Fra: Teresa Nunes <teresan55.tn@gmail.com>
Sendt: 15. september 2016 17:11
Til: Jimmy Vangsnes
Kopi: Bjørn Kristiansen; Helge Clausen; Heine Haugen; Else Marie Nødtvedt; Postmottak Lindås
Emne: Re: SV: SV: Teresa Nunes - avvik

Vedrørende prosjekt: Teresa Nunes, gbnr 102/133 i Lindås kommune.

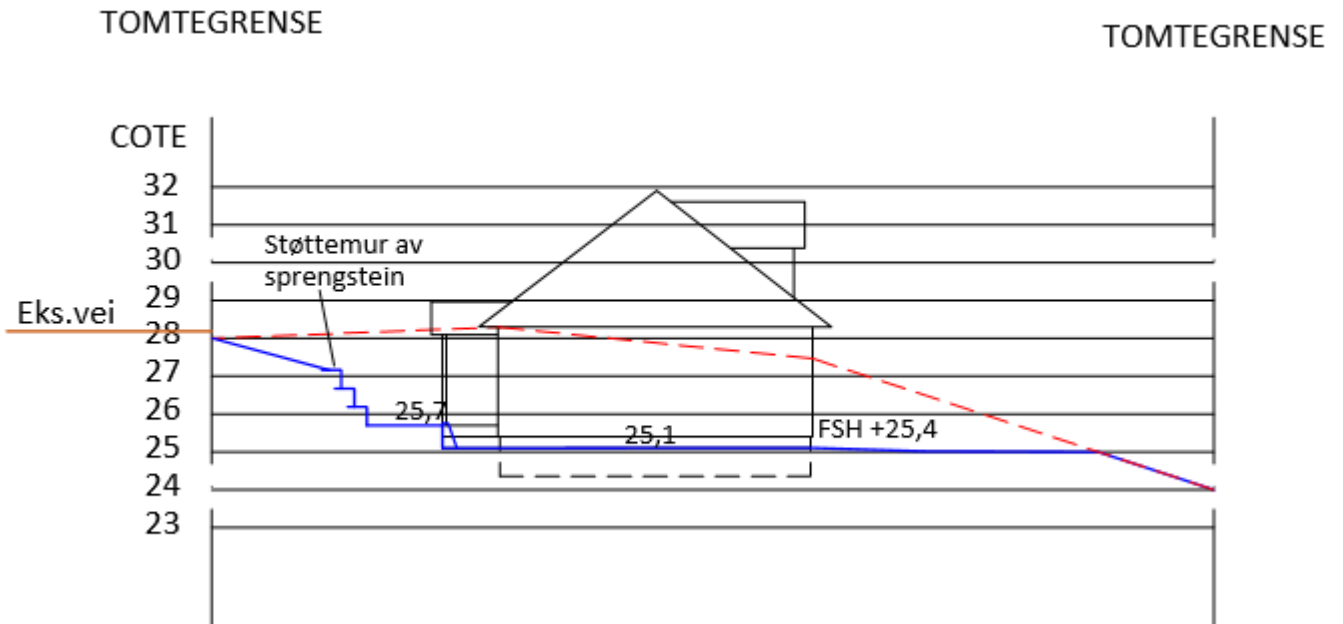
Vi ikke aksepterer den situasjonen.

Vi vil ikke toppen av hus i cote 30.
Vi vil huset i cote 32 som er avtale og som er godkjent av lindås kommune.
Dere må fiske problemet, ellers jeg vil ikke det hus.
Mvh Teresa

Toppen på huset blir 2,0 meter lavere enn det som viser i profilen her:

Altså ca cote 30

Jeg forstår at du ikke er fornøyd med å få maksimalt ut av høydene, men det lar seg ikke gjøre å planere høyere enn det som er gjort. Du kan ikke ha planering to meter høyere enn vegen. Det er vegen som låser deg på den høyden som det er planert på.
